LuK Service Info

Part Nr. 233 0033 11 – 295/330MM TGU6

TB1111

Info: New design / Neues Design / Nouvelle conception / Nuevo diseño / Nuovo disegno / Nuovo segno

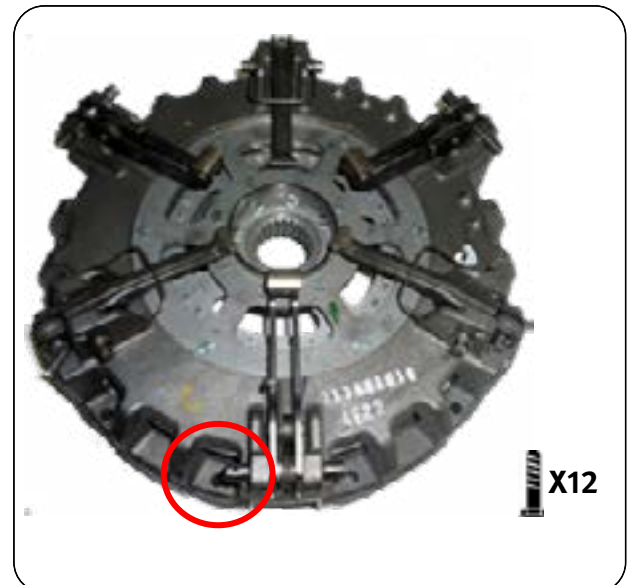
This new design utilises the latest clutch technology, using a vented housing for improved cooling and heat dispersal. Fully interchangeable with existing clutches with no modifications required to vehicle or flywheel. A new fixation bolt set 411 0195 10 12 x M8 x 1.25 x 65mm + Conical washer is supplied with new designs to accommodate the lower housing.
